**Einfahrt von der Lindauer Autobahn in die Garmischer Straße Richtung Süden: Geschwindigkeitsbeschilderung**

**Antrag:**

Parallelfahrbahnen mit unterschiedlichen Geschwindigkeitsvorgaben

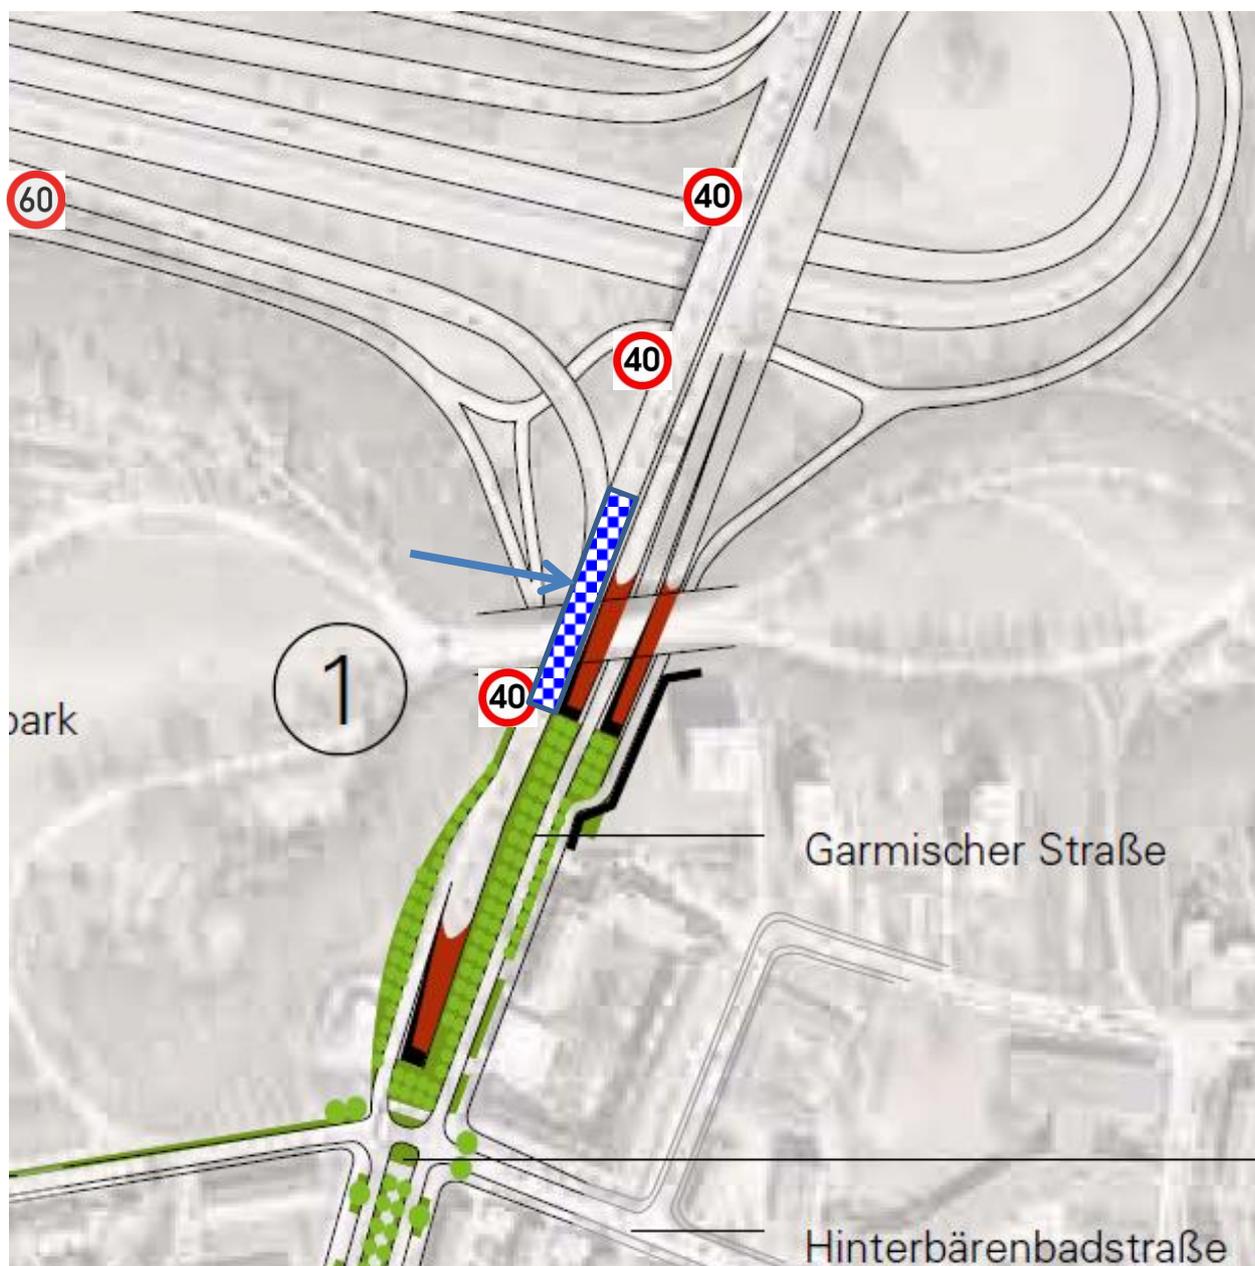
- zu 1) An der Einfahrt von der Lindauer Autobahn in die Garmischer Straße Richtung Süden gelten für den von der Autobahn kommenden Verkehr und den auf der Garmischer Straße fahrenden Verkehr auf einer Länge von ca. 60 Metern unterschiedliche Geschwindigkeitsvorgaben, obwohl die Fahrzeuge unmittelbar nebeneinander fahren, zum Teil auch noch im Verzahnungsbereich. Dadurch wird der Einfädelungsprozess unnötigerweise erschwert.

Der Verkehr von der BAB Lindau hat eine Geschwindigkeitsvorgabe von 60 km/h und sieht ein Tempo 40 Schild erstmalig in Höhe nach der Westparkbrücke, bereits im Verzahnungsbereich der Ausfahrt zur Tunneloberfläche.

Der Verkehr auf der Garmischer Straße wird bereits auf der Brücke über die BAB Lindau auf 40 km/h verlangsamt.
